avis de sécurité urgent

Risque potentiel d'utilisation de la grille à l'envers

Arcoma 17-0007-2018-03-16-16

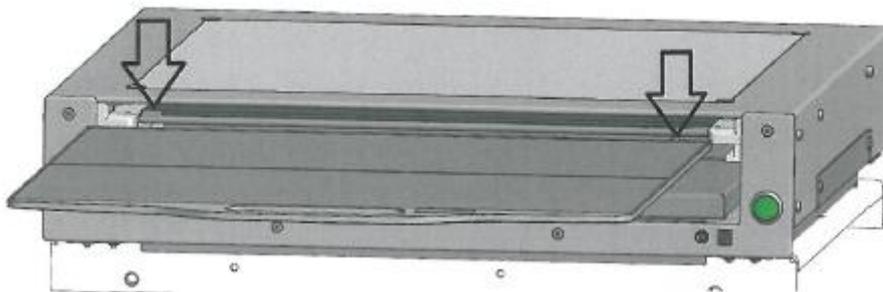
Arcoma AB a reçu des plaintes concernant le fait que dans certains modèles des Buckys pour des tables et des statifs muraux, les grilles peuvent être utilisées de manière incorrecte.

Une insertion incorrecte de la grille peut nuire à la qualité de l'image et provoquer des radiographies supplémentaires chez les patients.

Les grilles ont une plaque signalétique et une ligne centrale indiquant le bon côté du tube à rayons X dans le Bucky.

La plainte reçue a donné lieu à des instructions plus claires dans le mode d'emploi. Un dispositif mécanique a également été mis en place dans la production pour éviter les insertions incorrectes. Voir l'image ci-dessous.

Leuag SA a commandé le kit de mise à niveau pour tous les systèmes concernés en Suisse. Nous vous contacterons dès réception du matériel pour installer ce kit de mise à niveau sur votre système dès que possible. Le mode d'emploi correspondant est également remplacé.
